穴あきダムについて

今本博健

図2 武庫川ダム側面図(兵庫県ホームページより)

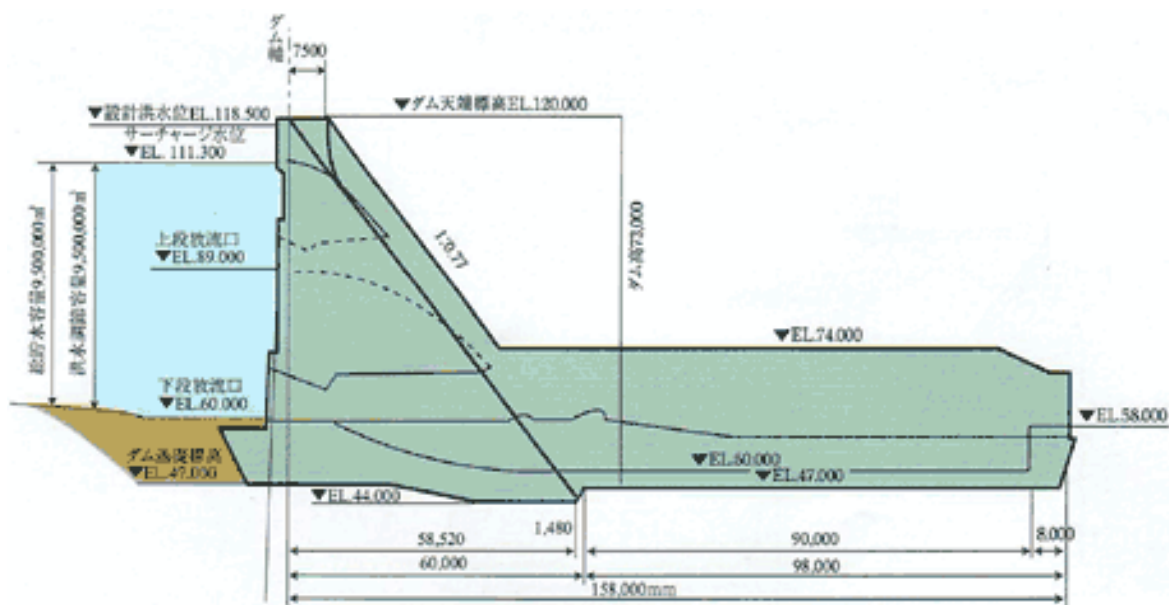
図2は武庫川ダムの側面図である。武庫川ダムは洪水調節と全国で3例というレクリエーションを目的とした噴飯ものであるが、本来の穴あきダムに近いので取上げた。

放水口は、普段用の下段のほか、洪水用の上段、超過洪水用の最上段がある。下段の放水口は河床の高さに設置されているが、下流に目を移すとエネルギー減勢用の突起が2箇所に分けられている。いずれの突起も河床の高さより上にあり、少ないとはいえ水を貯め、縦断方向の連続性を遮断している。

堤高73m、堤頂長160mという巨大な構造物により景観は一変されるうえ、洪水時に貯水された水が放流されたのちに水没した動植物が洪水まえと同様に戻るかどうか疑問である。もちろん普段でも魚は自由に行き来できない。それでも環境に影響しないといえるのか。

ダムの下流部の放流口を河床の高さに一致させていても上流部の取入口の高さがそうであるとは限らない。姉川ダムのように、取入口が河床より高ければ、当然その高さまでは水が貯まることになる。よしんば武庫川ダムのように取入口が河床の高さに一致している場合でも、取入口から放流口にいたる途中で減勢用の突起物が設置されていると、これが堰となって水を貯めることになる。
